LINHA ELÉTRICA ALQUEVA-DIVOR,
A 400KV

ESTUDO DE IMPACTE AMBIENTAL

Resposta ao Pedido de Elementos Adicionais

Figura 3-1 - Enquadramento do corredor em estudo no Modelo Digital de Terreno (MDT).

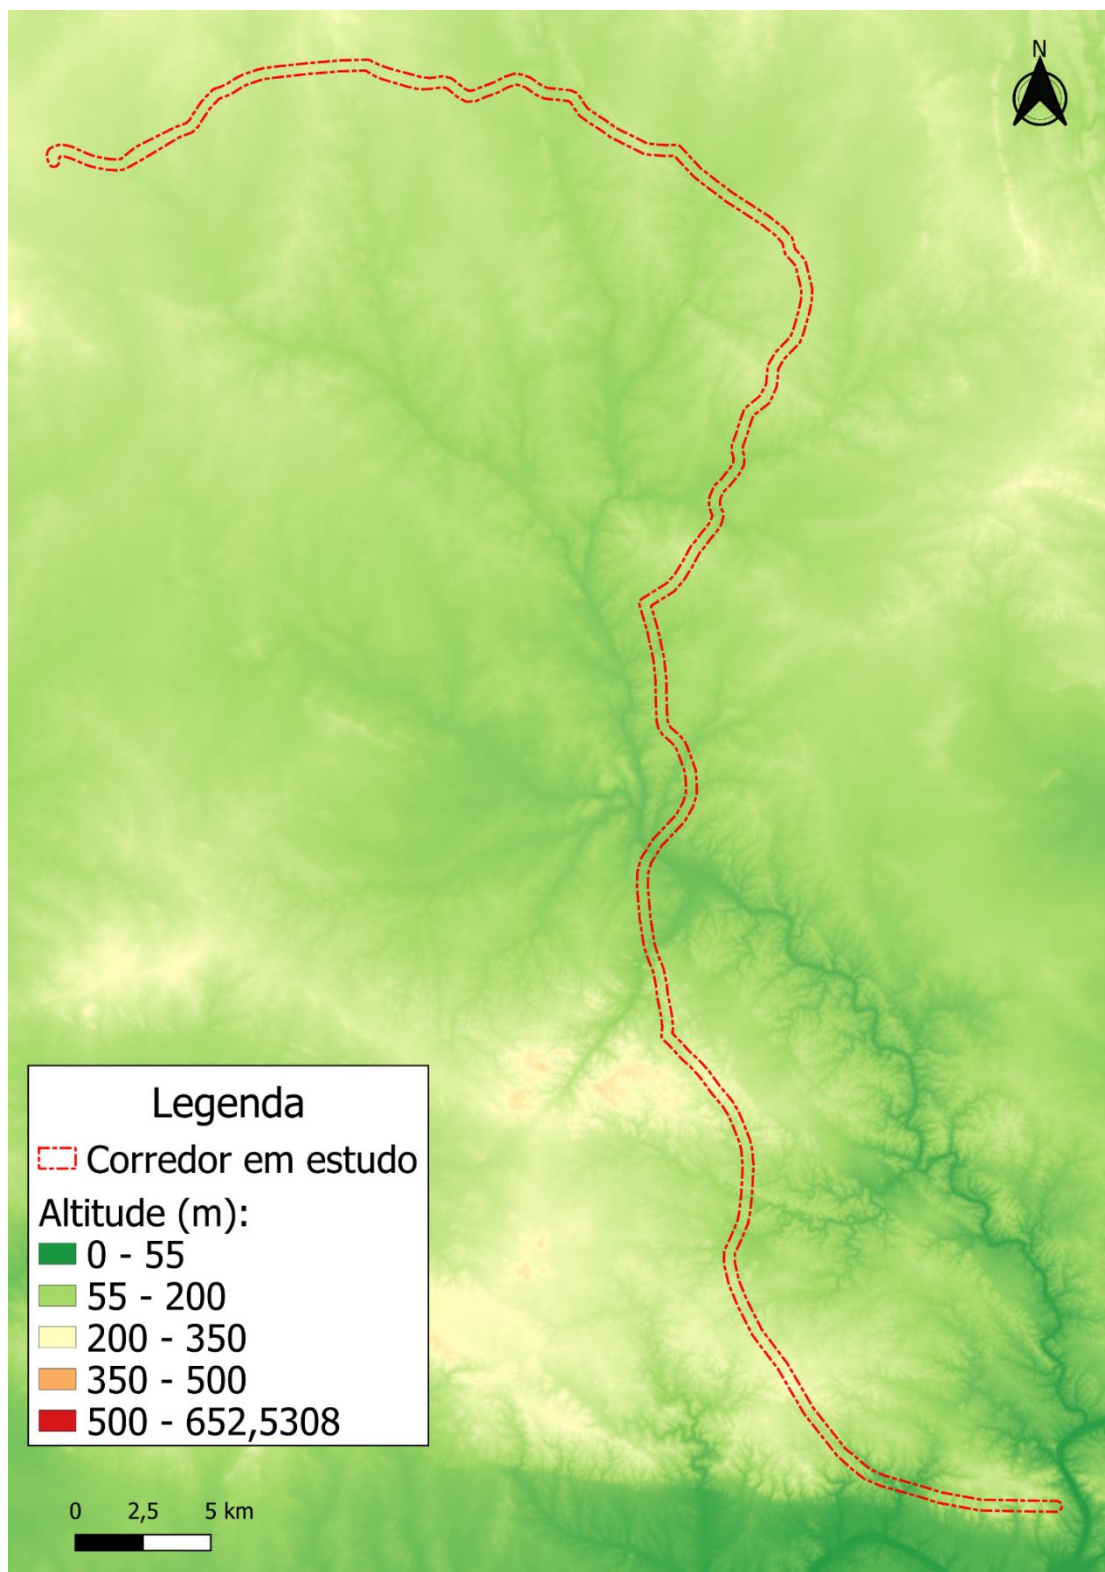
2.1. Apresentar um modelo digital de terreno, com diferentes classes de altitudes associadas a cores distintas, para melhor observação e descrição da morfologia do terreno. Neste mapa deve ser marcado o corredor em avaliação.

O MDT é apresentado na figura seguinte, e foi incorporado no capítulo 5.4 – Geologia e Geomorfologia, do Volume 1 – Relatório Síntese revisto.

Figura 3-3 - Carta de depósitos minerais de Portugal à escala 1/200 000.

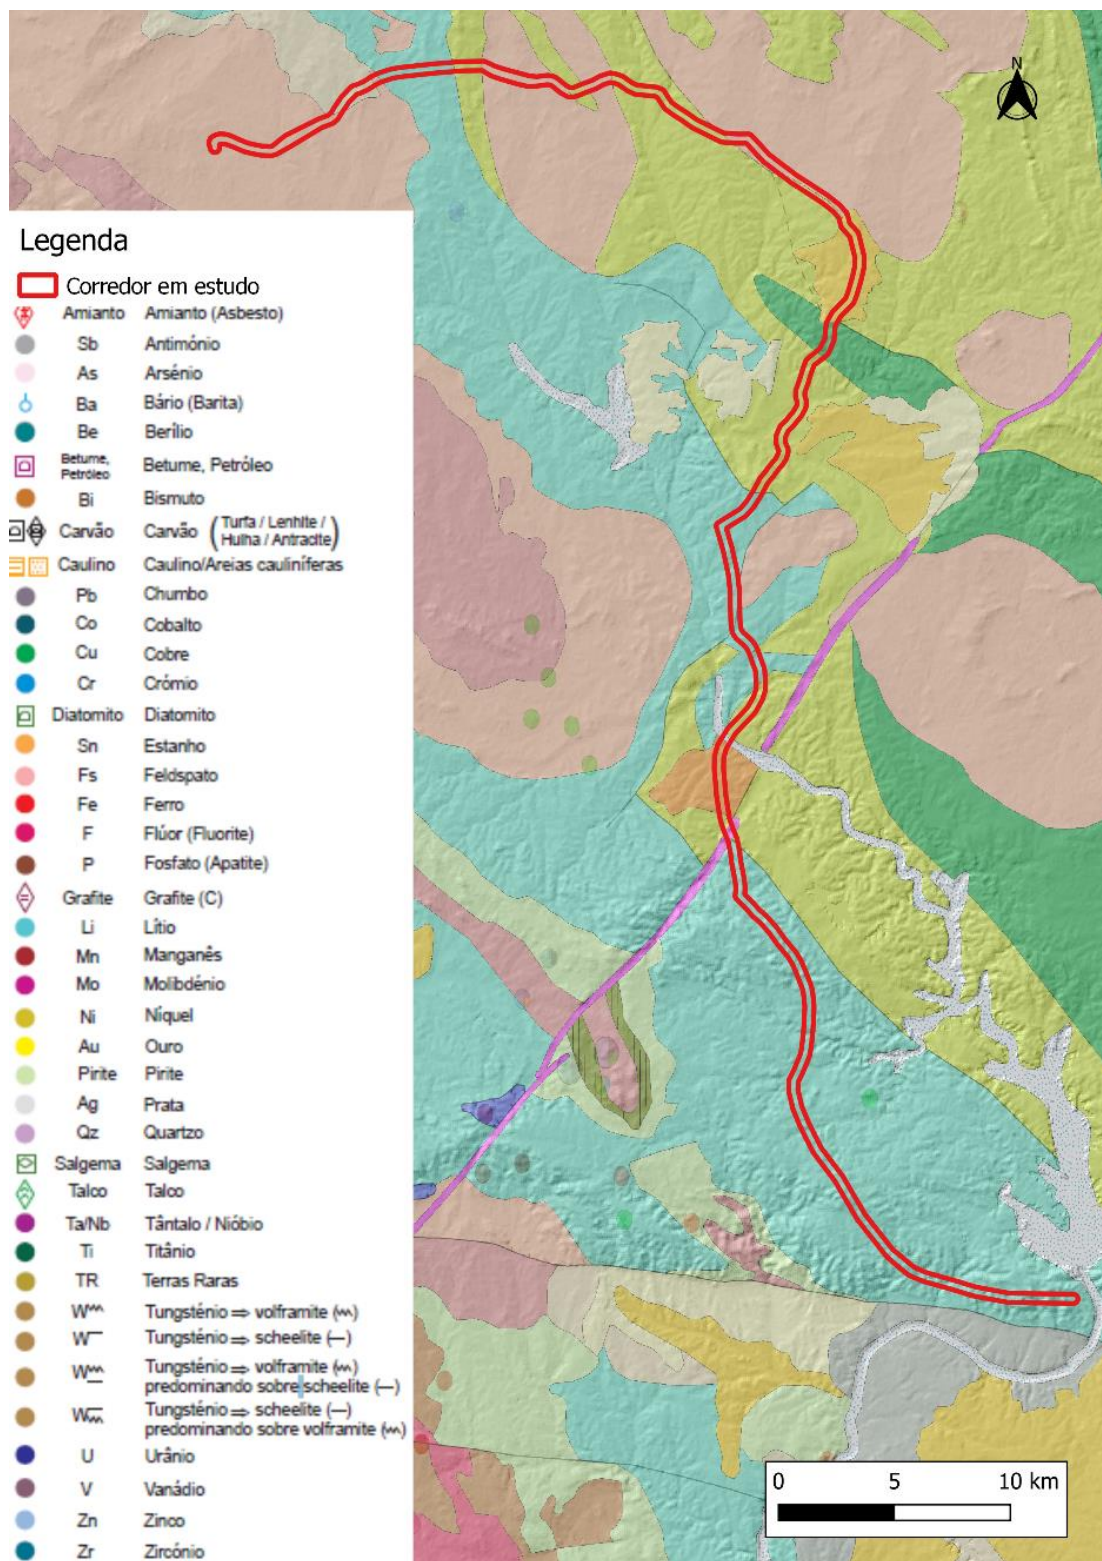
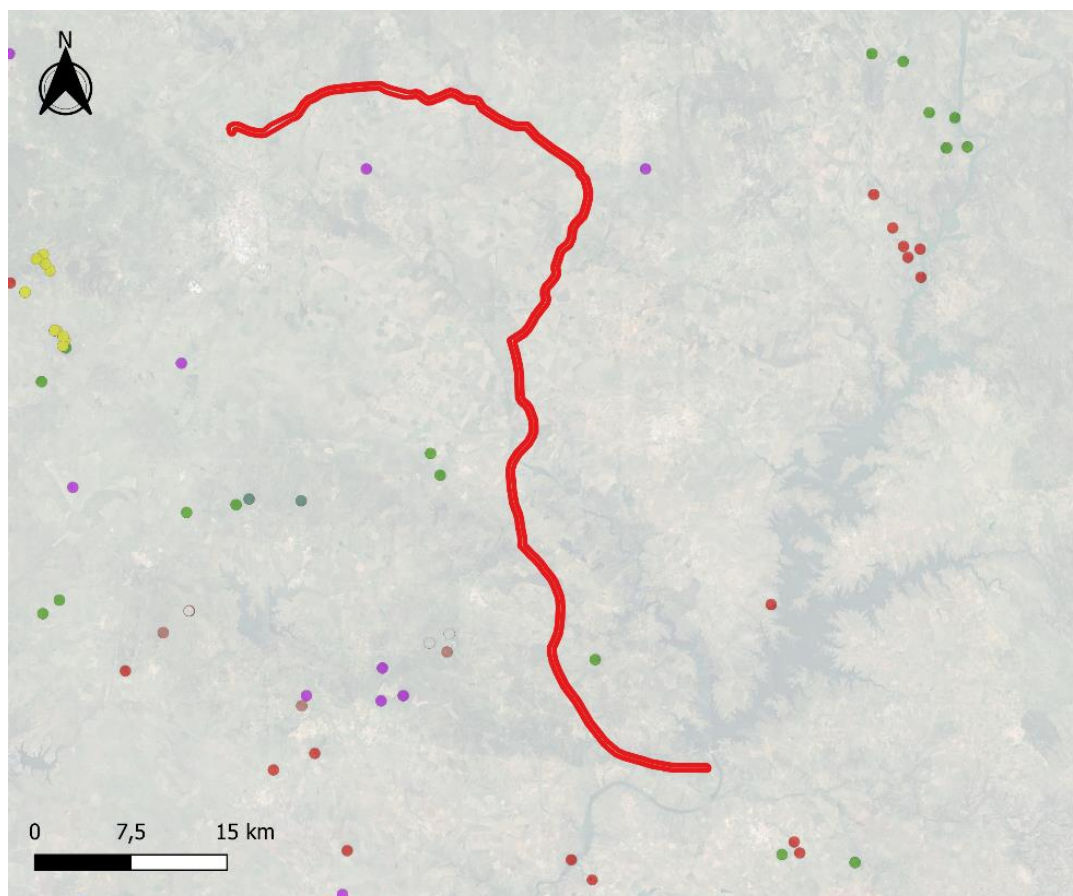
2.9. Apresentar os mapas referentes às "Ocorrências e recursos minerais portugueses - Siormimp" e "Carta de depósitos minerais de Portugal à escala 1/200 000", ambos disponíveis em <https://geoportal.lneg.pt/>, com sobreposição da área de estudo deste projeto.

É apresentada seguidamente a informação, que foi incorporada no subcapítulo 5.4.7 – Recursos Minerais, no Volume 1 - Relatório Síntese revisto.
